INFORMAÇÃO N.º 479 /SCOU /2026

Processo 2025/11/25 - 1070/25 - CONSTRUÇÃO DE EDIFÍCIO DESTINADO A HABITAÇÃO COLECTIVA
Titular do Processo DIOGO DOS ANJOS PIRES DOS SANTOS
Localização RUA MARQUESA DE ALORNA, PEDRETE - SANTA MARIA MAIOR
Requerimento 2025/11/25 - 2965/25 - Projeto de Arquitetura
Requerente DIOGO DOS ANJOS PIRES DOS SANTOS

Assunto Projeto de Arquitetura

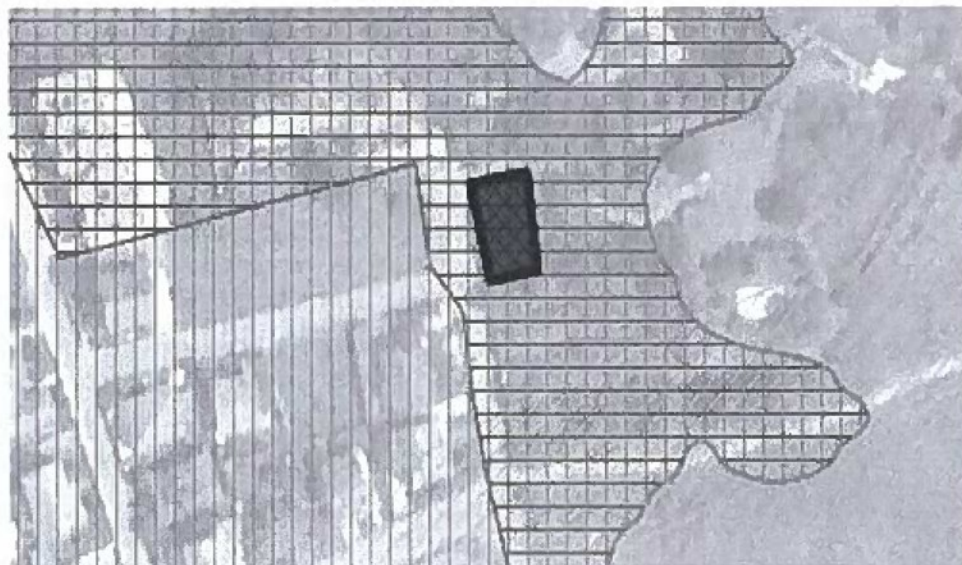
- <https://pdm.chaves.pt/>
- 4.1.5- De acordo com a «Planta N.º 1.1 – Planta de Ordenamento – Classificação e Qualificação do Solo» do PDMC, o prédio objeto do pedido encontra-se classificado em «solo urbano» e qualificado na categoria de «Espaços Habitacionais», e dentro de áreas de «Execução Programada ou comprometidas»;

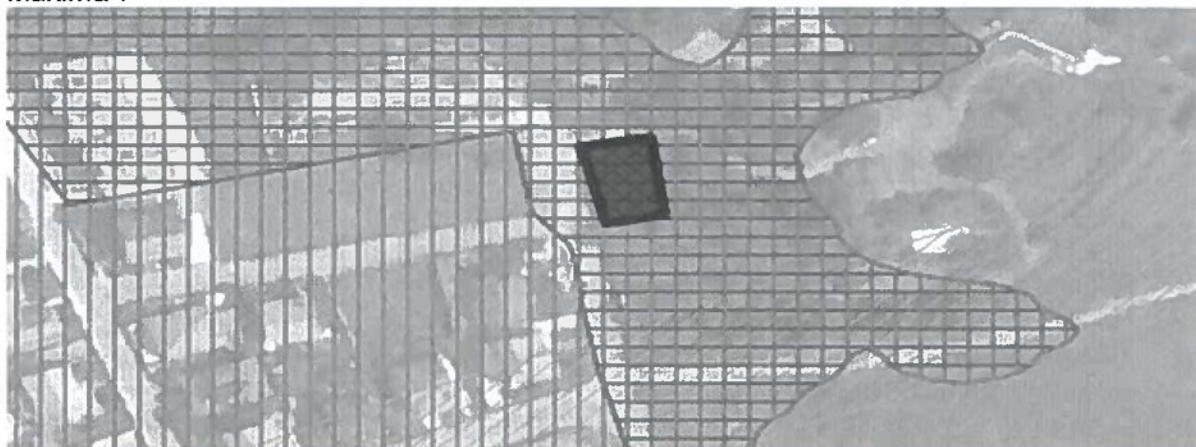
4.1.6- A «Planta N.º 1.2 – Planta de Ordenamento – Programação e execução» do plano indica que o prédio é servido por redes de abastecimento de água e de saneamento de águas residuais, encontrando-se ainda em área de execução programada AC7(UOPG). -----

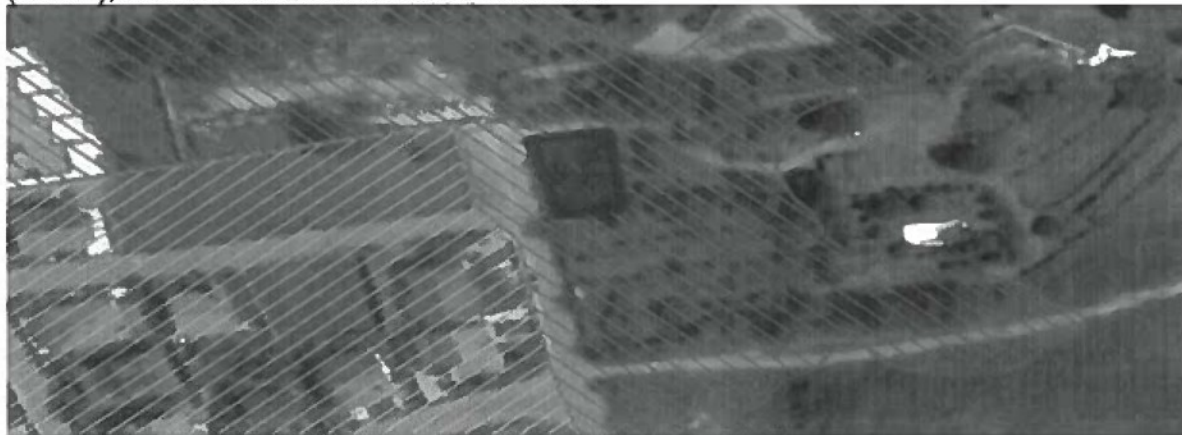
4.1.7- Em conformidade com a «Planta N.º 1.3 – Planta de Ordenamento – Salvaguardas Gerais» do plano, o prédio situa-se em «Zonas mistas» em termos de "Zonas de Infiltração Máxima". -----
